Dotyczy: postępowania prowadzonego w trybie podstawowym na roboty budowlane polegające na .: „*Roboty budowlane polegające na rozbudowie i przebudowie budynku Szkoły Podstawowej w Lipinach na terenie Gminy Nowosolna*”, Nr sprawy: RI.271.1.12.2023

**Odpowiedzi na pytania wykonawców
wraz z modyfikacją treści SWZ**

Pytanie 98

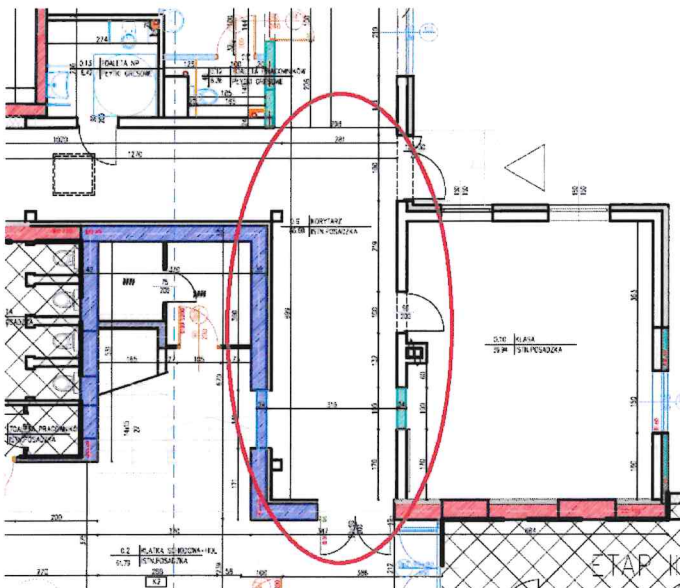
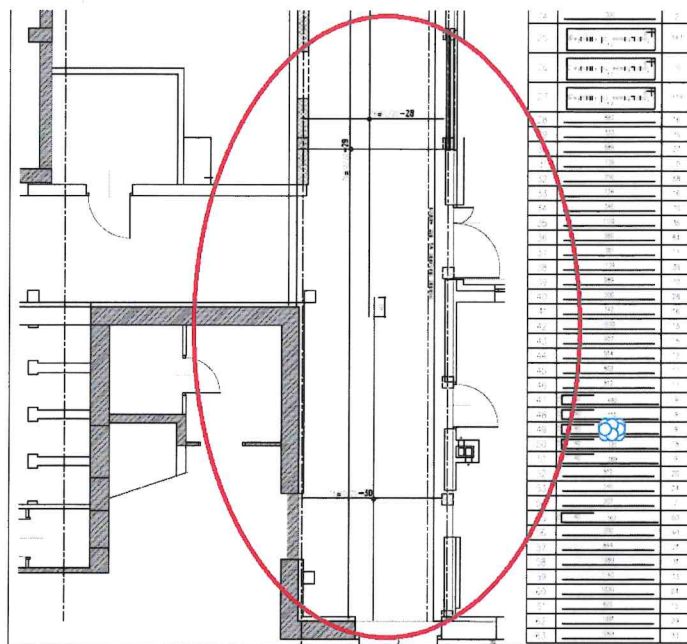
Dotyczy etapu I: Proszę o informację jaki zakres prac jest do wykonania jeśli chodzi o stop istniejącego korytarza, który ma stanowić łącznik do nowoprojektowanej części szkoły, rys. poniżej:

Projekt rozbiórek oraz przedmiar etapu I przewidują jedynie demontaż istniejących świetlików natomiast rys. konstrukcyjne przewidują wykonanie nowego stropu

żelbetowego w tej części:

Reasumując proszę o informację z czego wykonany jest istniejący strop, czy przewidziany jest on do rozbiórki, a w jego miejsce ma zostać wykonana nowa płyta stropowa?

Ta część budynku przykryta jest blachą trapezową i zaizolowana wełną o gr. 20 cm.
Dołączono rysunki konstrukcyjne.

Pytanie 105

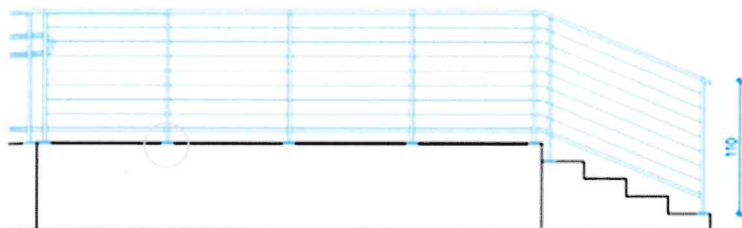
Zgodnie z Dz.U.2022.0.1225 § 298 Wymogi dotyczące balustrad

W budynku, w którym przewiduje się zbiorowe przebywanie dzieci bez stałego nadzoru, balustrady powinny mieć rozwiązania uniemożliwiające wspinanie się na nie oraz zsuwanie się po poręczy. Dokumentacja projektowa przewiduje balustrady o poziomym układzie szczelbi. Czy zamawiający potwierdza taki układ?

W dokumentacji zawarto błędny układ szczelbi na balustradach zewnętrznych. Dołączono poprawione rysunki.
